Informe Consolidado de Solicitud de Aclaraciones, Rectificaciones y/o Ampliaciones Complementario a la Declaración de Impacto Ambiental del Proyecto "Parque Fotovoltaico Papudo - Quinquimo"

Nombre del Titular : MVC SOLAR 46 SpA
Nombre del Representante Legal : María Victoria Cussen Eltit
Dirección : comuna de NOGALES, Región de VALPARAISO,

El presente Informe Consolidado de Solicitud de Aclaraciones, Rectificaciones o Ampliaciones Complementario a la Declaración de Impacto Ambiental del proyecto "Parque Fotovoltaico Papudo - Quinquimo", contiene las observaciones generadas en virtud de la revisión de la Adenda.

Figura xx: Ubicación Plan Intercomunal de Valparaíso Satélite Borde Costero Norte.

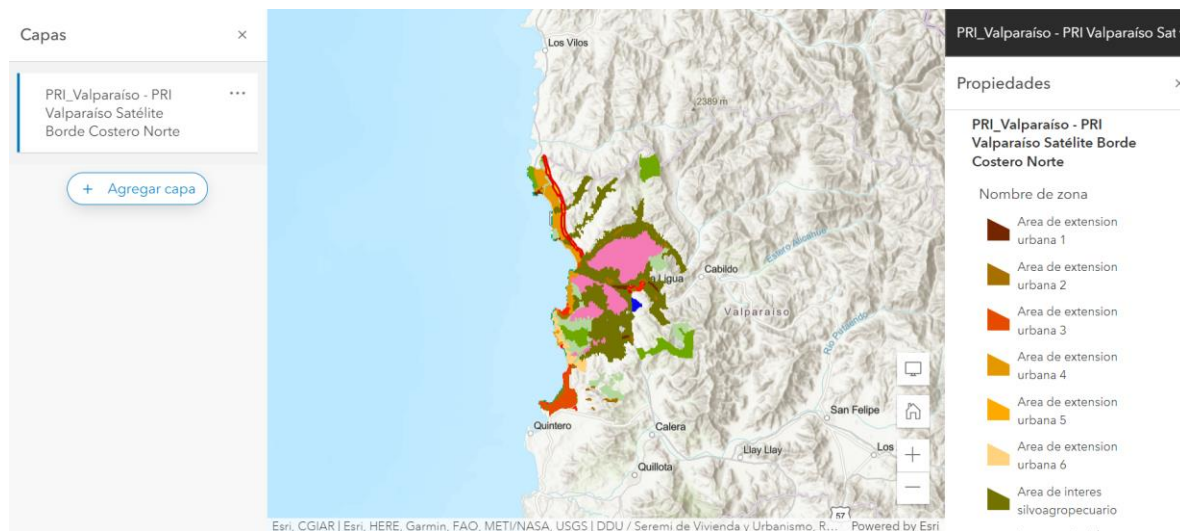
90. Se reitera al Titular, lo informado en la pregunta 125 del ICSARA, que señala: “El área de emplazamiento del Proyecto se encuentra normada por la Modificación al Plan Intercomunal de Valparaíso Satélite Borde Costero Norte, el cual zonifica este sector como Área de Interés Silvoagropecuario (AIS), la cual corresponde a un área rural normada, en la cual admite el uso agrícola, forestal, ganadero y la construcción de la vivienda del propietario, de los trabajadores permanentes y de las instalaciones complementaria a la actividad agrícola, entre otras (...)”, sin embargo, en el numeral 1.1.4, Plan Intercomunal de Valparaíso – Satélite Borde Costero Norte (PIV SBCN) del Anexo 14 de la Adenda, se menciona: “el Proyecto se ubica fuera del área regulada por este instrumento de planificación territorial”, por lo que se solicita al Titular, corregir la referencia y realizar el respectivo análisis, estableciendo además, las fuentes utilizadas para determinar la ubicación del Proyecto junto con la zona del Plan Intercomunal de Valparaíso Satélite Borde Costero Norte, además que el Gobierno Regional en su Ordinario 3158 indica: “en Anexo 17. Adjunta el Certificado de Informaciones previas (CIP) correspondiente al predio de emplazamiento del proyecto. Señalando que el emplazamiento del proyecto se encuentra en zona denominada (AIS) Área de interés Silvoagropecuario según el Plan Regulador Metropolitano Satélite Borde Costero Norte (1996).”
